RESPOSTAS AOS QUESTIONAMENTOS DA REUNIÃO DO CIF

Belo Horizonte, junho de 2016.

RESPOSTAS DA DELIBERAÇÃO Nº3

Alteamento do Dique S3

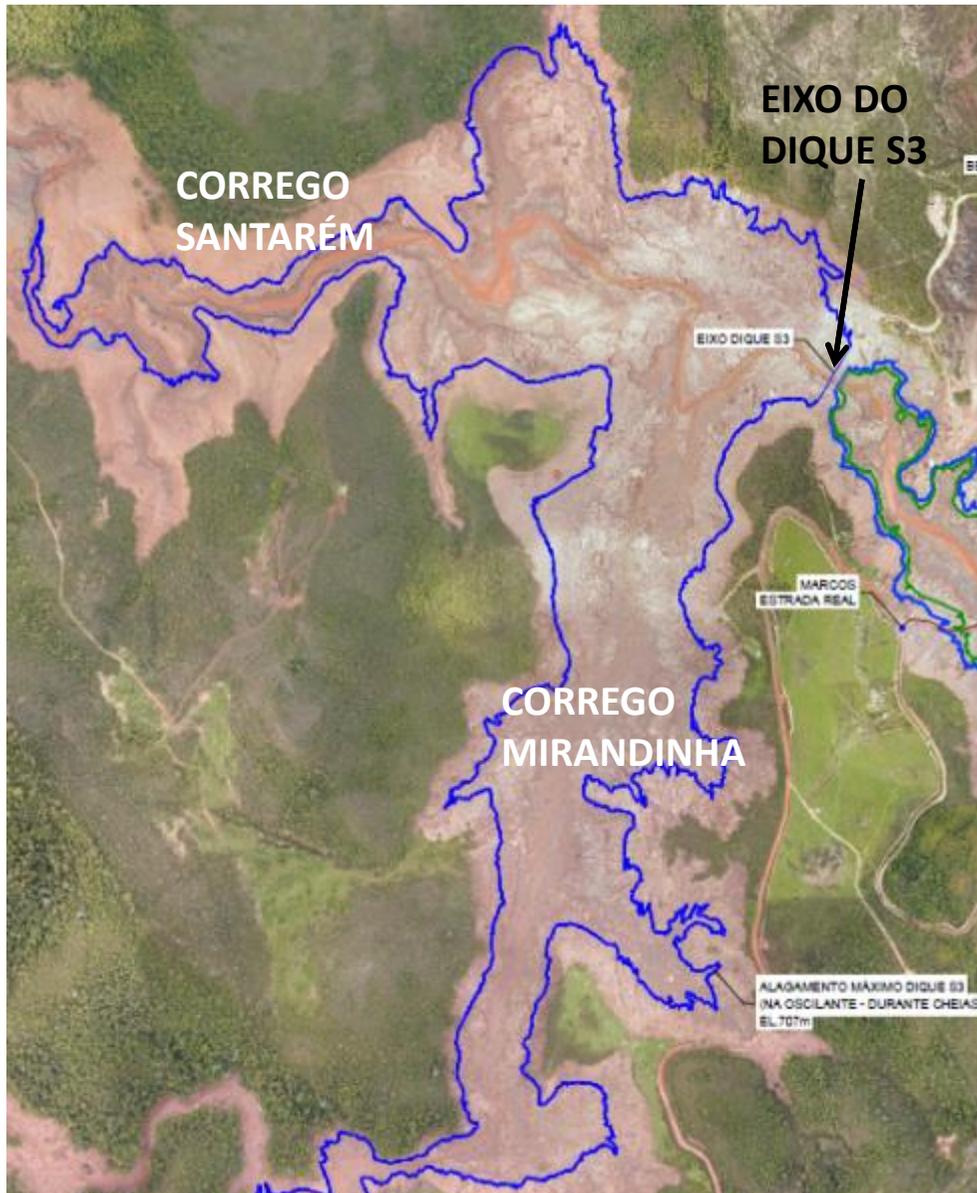
1.2- Estudar e apresentar alternativas de contenção de rejeitos da fonte com vistas a que não ocorra nova poluição e/ou degradação no próximo período chuvoso 2016/2017.

- O maciço do Dique S3 encontra-se atualmente com altura de 12m, com crista na elevação 707,00m e soleira do vertedouro na elevação 704,50m, com formação de reservatório inicial com volume total de 2,1Mm³.
- Batimetria realizada no início de maio/16 indicou volume remanescente do reservatório de 0,8Mm³, sendo aproximadamente 50% na região do córrego Mirandinha, onde a disposição dos sedimentos não ocorre naturalmente. Com intuito de aproveitamento desse volume, estudos de dragagem estão sendo realizados, conforme descrito no próximo slide.

Dique S4 - Conceito

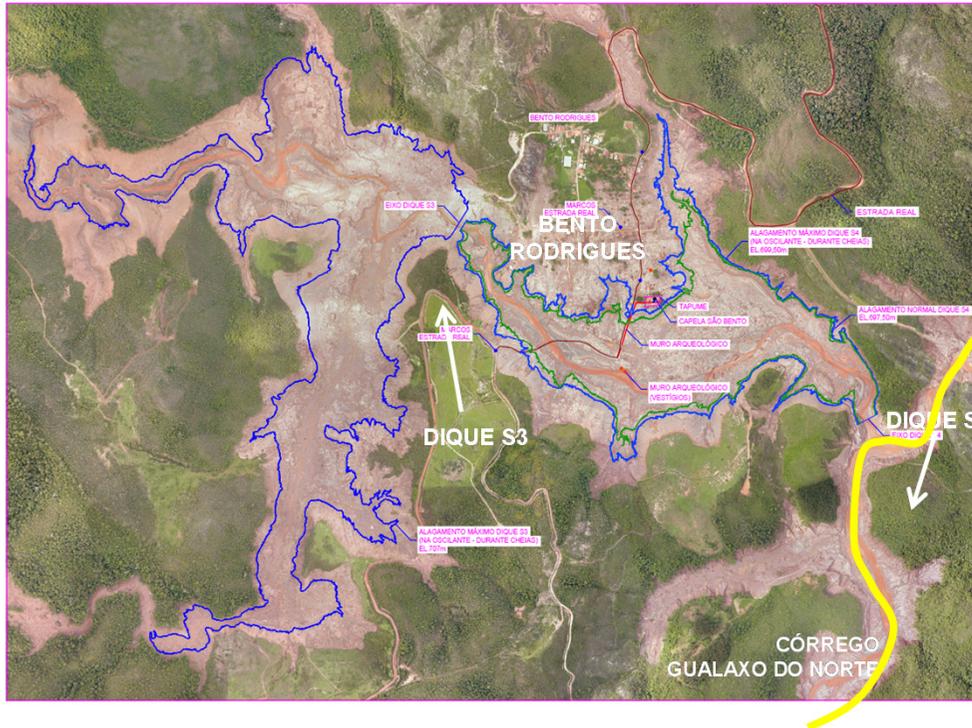
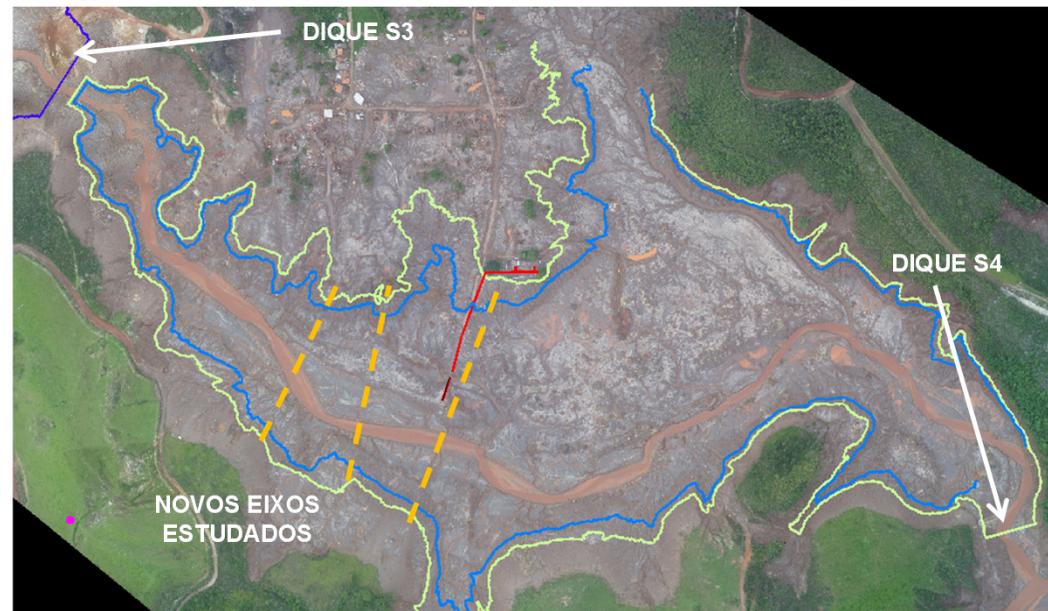
1.4- Diante da insuficiência de volumetria para contenção de rejeitos da fonte e das diversas interferências relacionadas às obras do Dique S4, a SAMARCO deverá apresentar alternativas complementares para implantação deste dique, ou alternativas em substituição, que resultem na interrupção do carreamento dos rejeitos, até outubro/2016, para os corpos hídricos à jusante de Bento Rodrigues.

- Desenvolvido para conter rejeitos depositados a jusante do S3 e a montante do Rio Gualaxo
- Capacidade de reservatório de **1,05 Mm³**.
- Benefícios:
 - Contenção dos rejeitos dispostos na região do Bento Rodrigues, que poderiam ser carregados pelo fluxo normal da região;
 - Contenção dos rejeitos que, eventualmente, vertam do Dique S3;
 - Tratamento da água que segue para o Rio Gualaxo, com melhoria dos níveis de turbidez;
 - Menor prazo de execução dentre as alternativas estudadas;
 - A estrutura do Dique S4, se necessário, pode ser descomissionada;
 - A formação de lago pode, de acordo com as premissas de projeto, propiciar um futuro projeto paisagístico e diminuir material em suspensão na região (poeira).

- Implantação do dique diretamente no Gualaxo do Norte na confluência com o córrego Santarém. - **DESCARTADA**
 - **Baixa eficiência:** demanda maior volume de reservatório para garantia da sedimentação (volume residência).
 - **Longo prazo** de execução do maciço e sistema extravasor.
 - **Topografia desfavorável** (cânion).
- Implantação a montante, imediatamente após o dique S3 – **DESCARTADA**
 - **Baixa eficiência** devido volume de reservatório insuficiente.
 - **Longo prazo** de execução devido grande comprimento e volume do maciço

ELEVAÇÃO GRADUAL DO NÍVEL D'ÁGUA

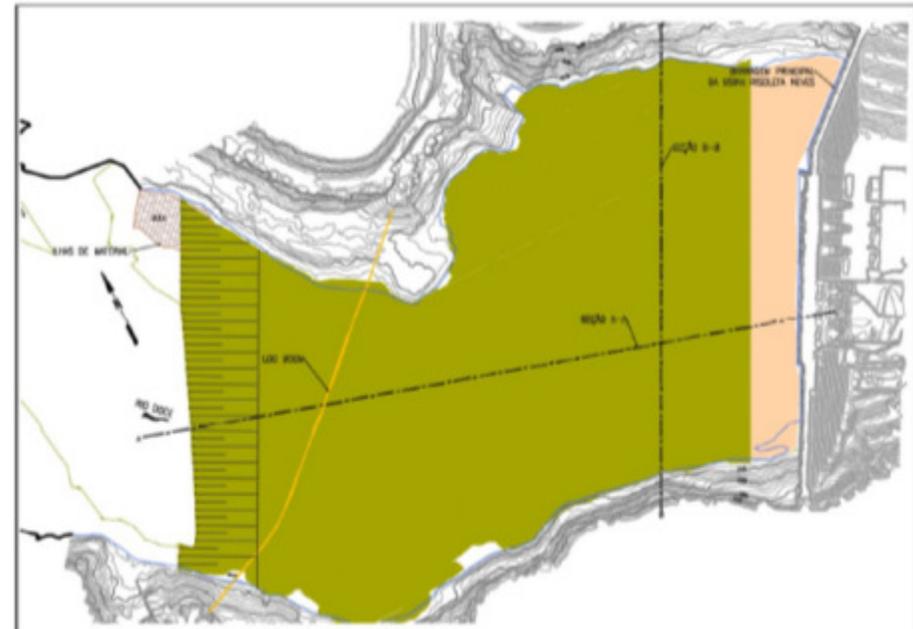
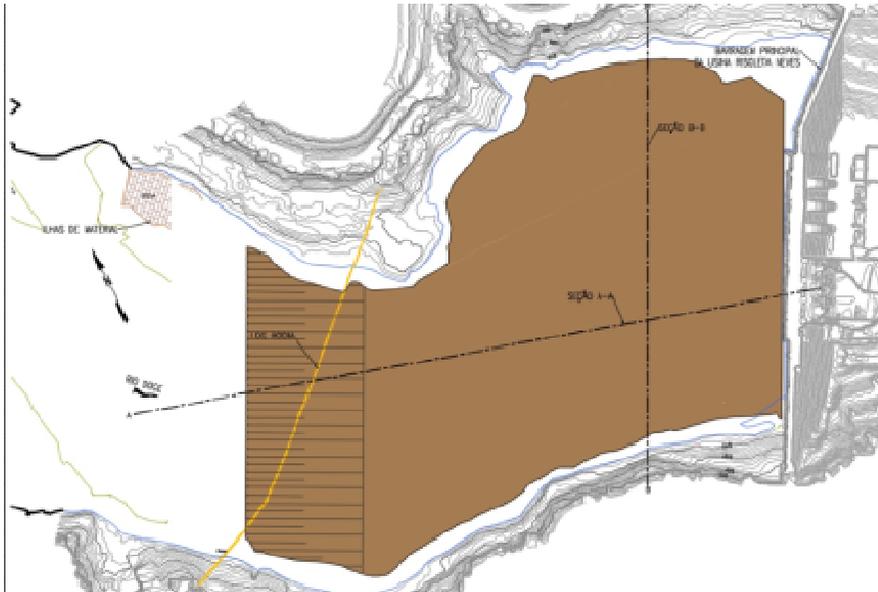
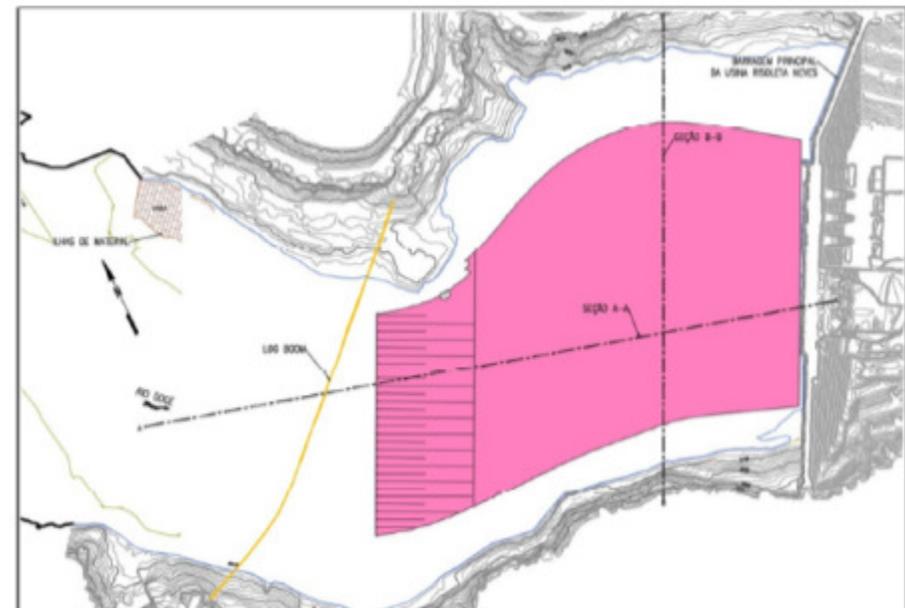
2.3- Contemplar, no plano de ação detalhado da dragagem emergencial, uma elevação gradual do nível d'água do reservatório controlada pela UHE, vis-à-vis a garantia e monitoramento da segurança da estrutura e melhor eficiência do trabalho de dragagem.

Fase 1 – 1ª etapa: corte de 30m afastamento da barragem principal, partindo da EL.312 para EL.308, com talude resultante de corte 1V:15H - volume estimado 70.000 m³.

Fase 1 – 2ª etapa: corte até 415m de afastamento da barragem principal, mantendo a EL.308, onde encontra talude 1V:15H - volume estimado 442.000 m³.

Fase 2 – 1ª etapa: corte até 325 m de afastamento da barragem principal, partindo da EL.308 para EL.302 e talude 1V:15H - volume estimado 513.500 m³.

Fase 2 – 2ª etapa: corte até 250 m de afastamento da barragem principal, partindo da EL.302 para EL.297 e talude 1V:15H - volume estimado 273.000 m³.
